女川原子力発電所2号炉審査資料	
資料番号	資料1
提出年月日	2023年8月29日

# 女川原子力発電所2号炉 原子炉設置変更許可申請の概要について

〔 所内常設直流電源設備（3系統目）の設置及び  
固体廃棄物処理系固化装置の固化材変更等 〕

2023年8月  
東北電力株式会社

表2-2 固化装置概略系統図（変更前後）

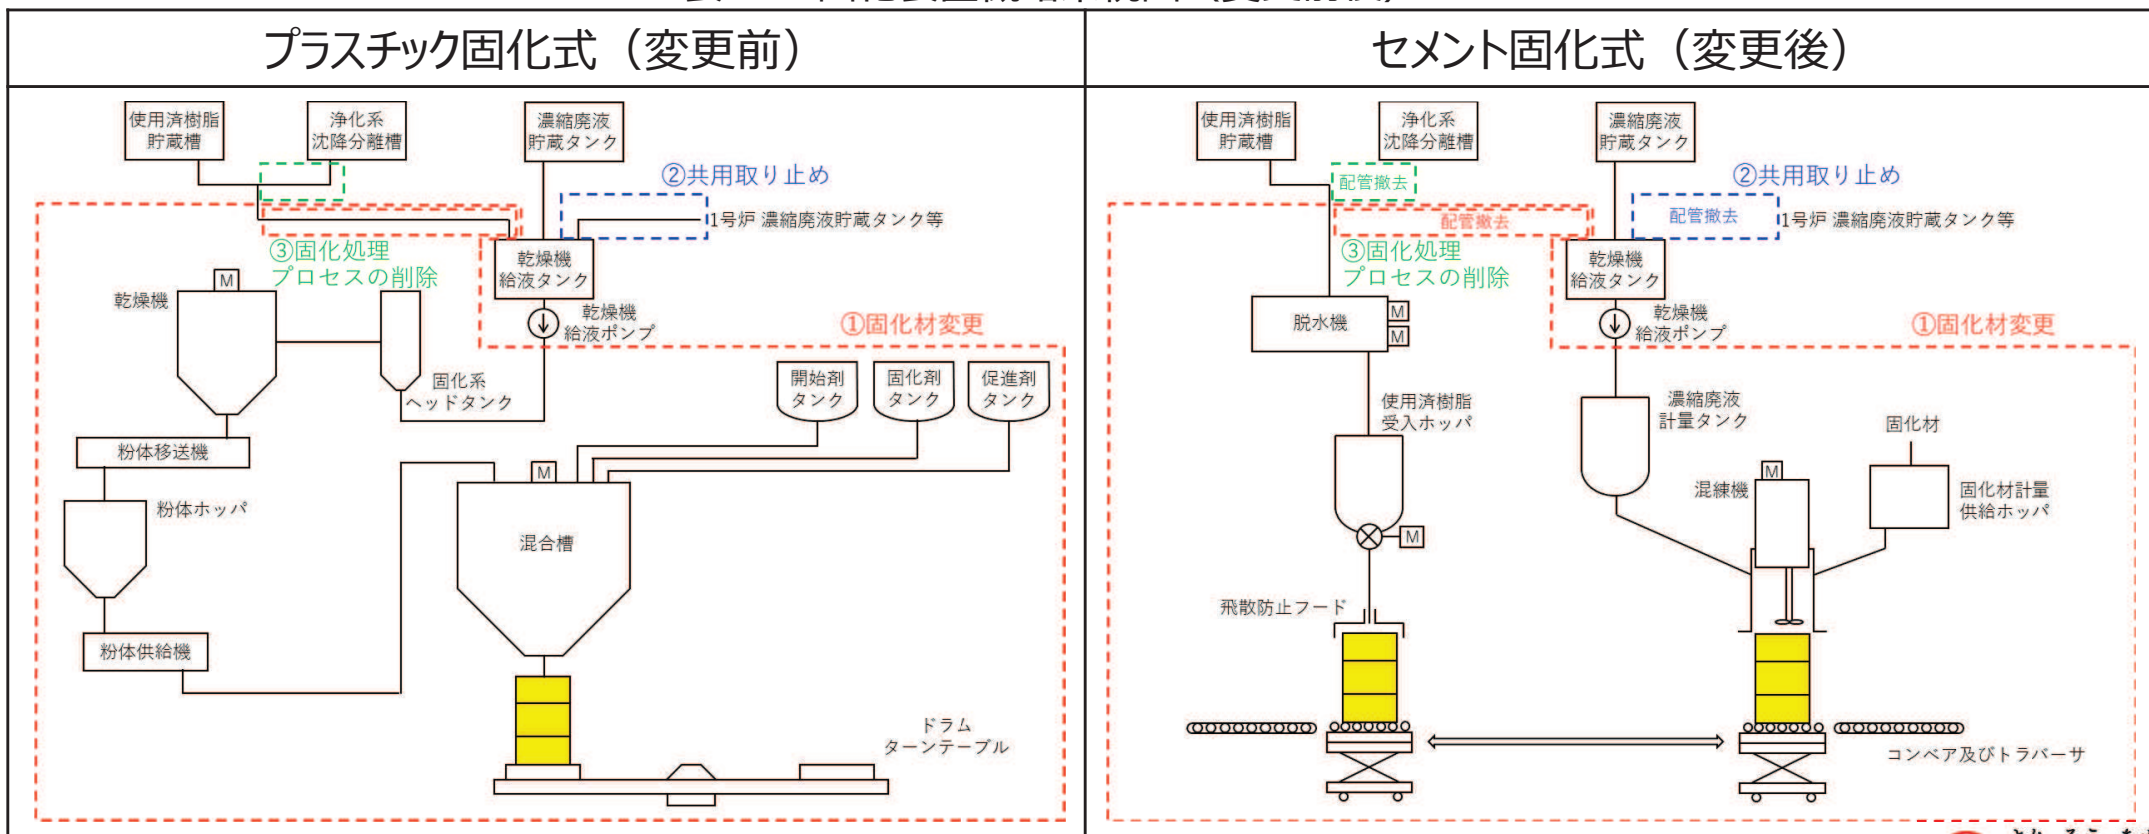
- 女川 2 号炉に設置した固化装置の固化材を「プラスチック」から「セメント」に変更するとともに、プラスチック固化に関する機器等を撤去し、セメント固化専用の機器等を追設する（①）。
- 固化材変更後のセメント固化式固化装置は 1 号炉との共用を取り止め、2 号炉設備とする（②）。
- 浄化系沈降分離槽から固化材変更後のセメント固化式固化装置への処理プロセスを削除する（③）。
- 上記①から③の変更に伴い使用を取り止める移送配管については撤去する。  
(⇒女川 1 号及び 2 号炉における固体廃棄物処理の全体概略を参考 1 に示す)

表2-7 添付書類八「第2.5-4図 一階機器配置図」（変更前後）

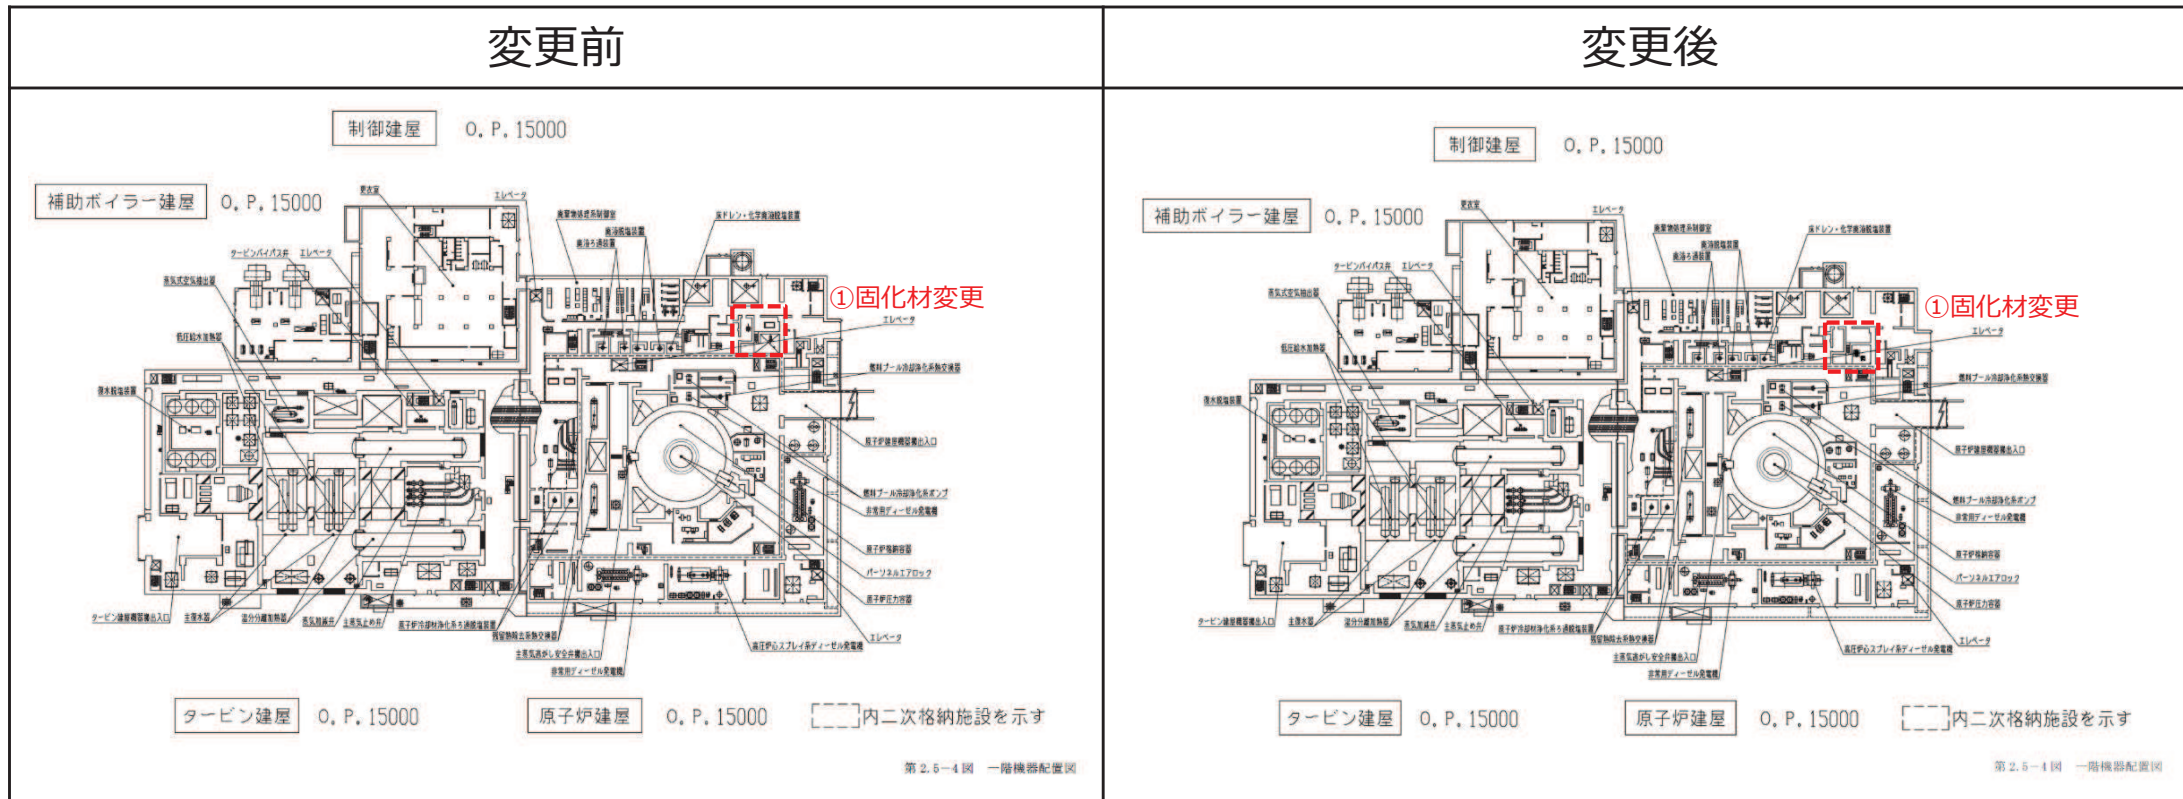
- 本文添付参考図「第6図 一階機器配置図」及び添付書類八「第2.5-4図 一階機器配置図」を表2-7のとおり変更する。（⇒参考6）

表2-8 添付書類八「第7.3-1図 固体廃棄物処理系系統概要図」（変更前後）

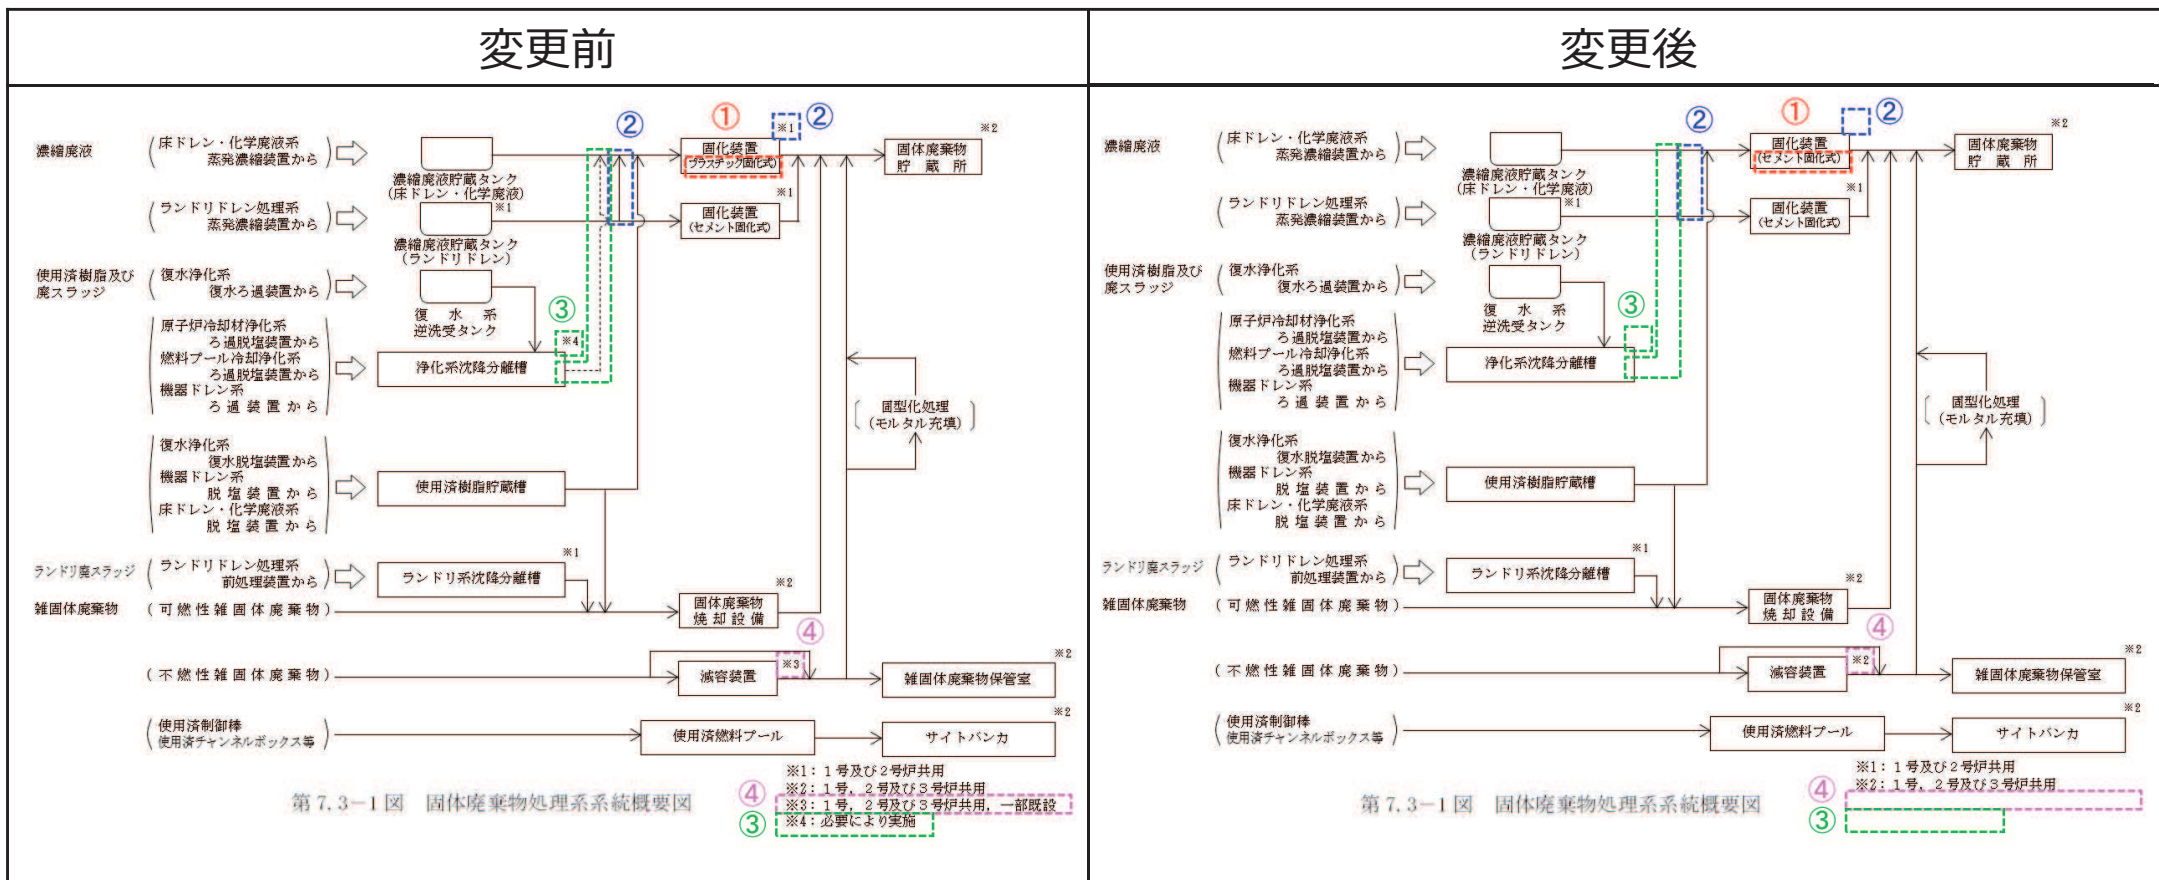
➤ 本文添付参考図「第28図 固体廃棄物処理系系統概要図」及び添付書類八「第7.3-1図 固体廃棄物処理系系統概要図」を表2-8のとおり変更する。

【変更理由】 ① 固化材変更 ② 共用取り止め ③ 固化処理プロセスの削除 ④ 記載の適正化

## 参考6 機器配置図（変更前後）（1/4）

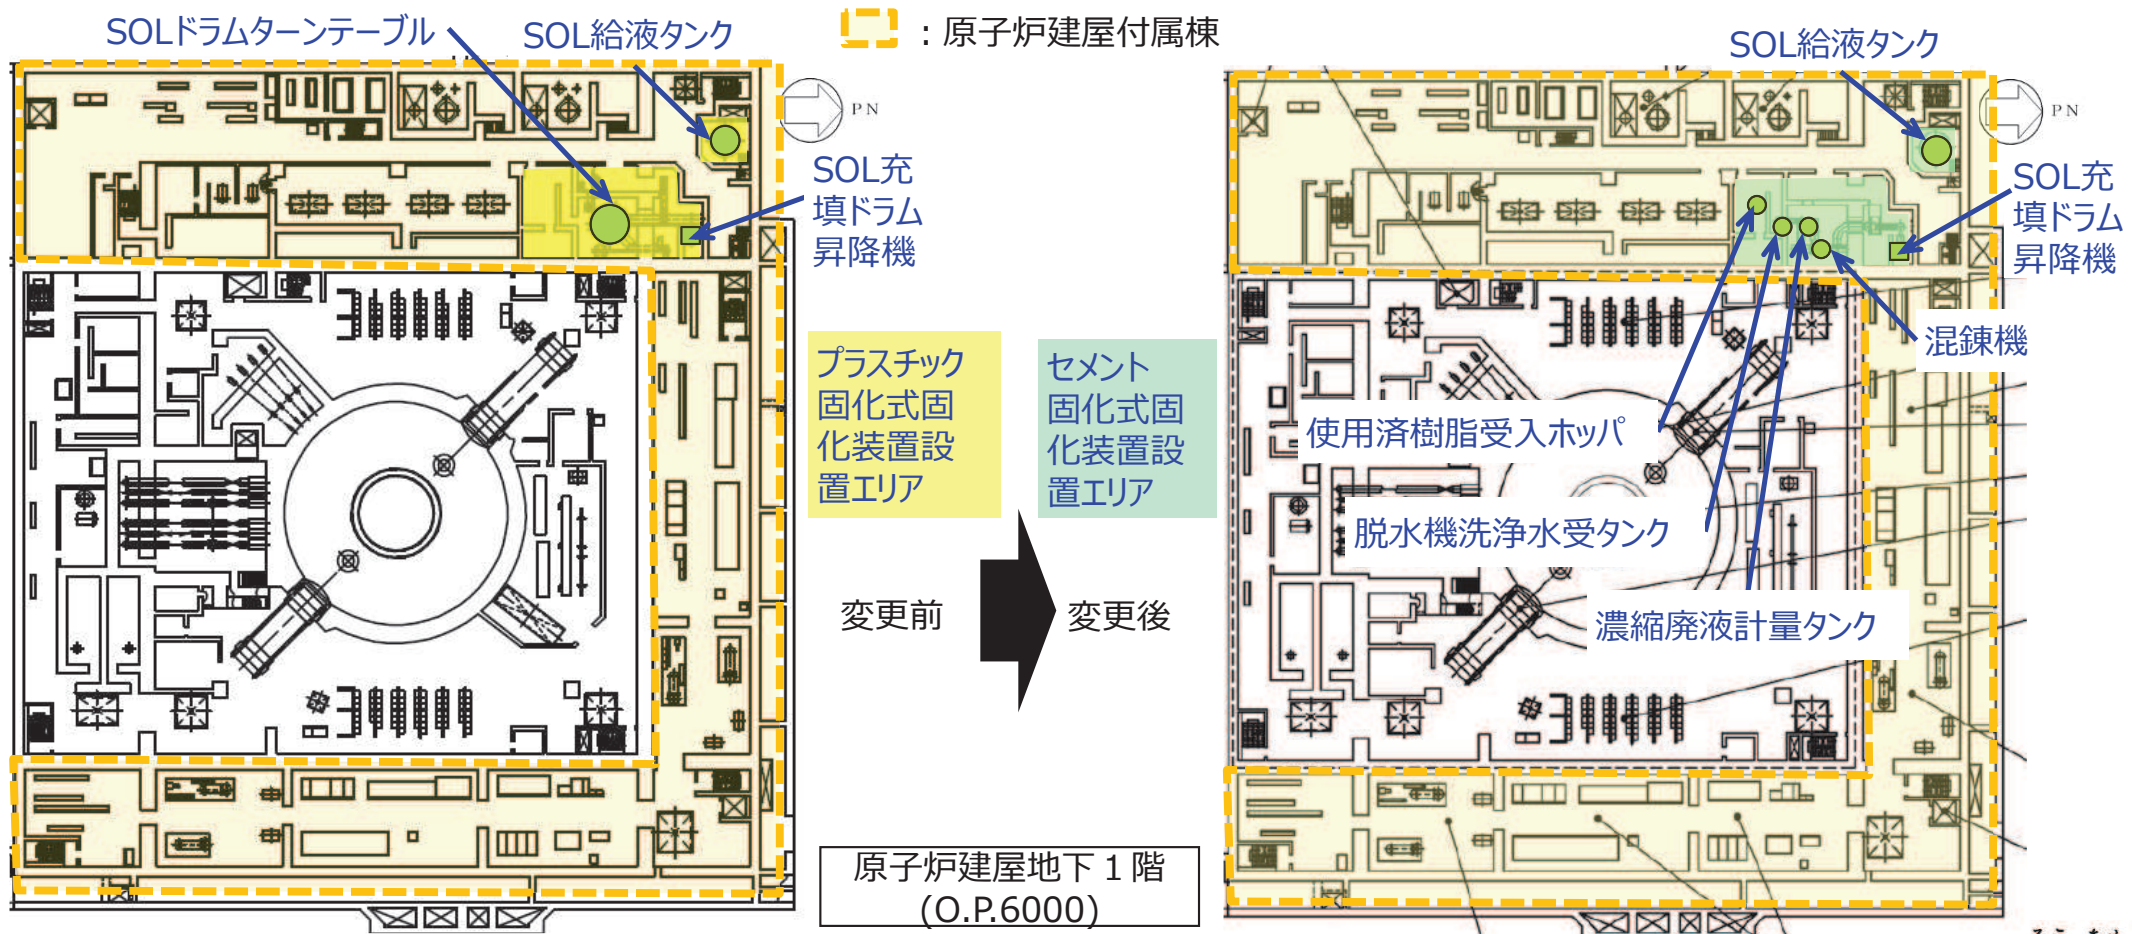
- 原子炉建屋付属棟地下1階から地上中3階に設置されている既設プラスチック固化式固化装置は、一部の流用箇所を除き撤去し、新たにセメント固化式固化装置を地下1階から地上1階部に設置する。
- 原子炉建屋付属棟地上2階は、所内常設直流電源設備（3系統目）の125V蓄電池、充電器を設置する。

補足：所内常設直流電源設備（3系統目）及び固化装置変更に伴い、機器重量が増加するが、原子炉建屋総重量に対する変動分は0.1%未満であり、耐震評価結果に影響が及ぶものではない。
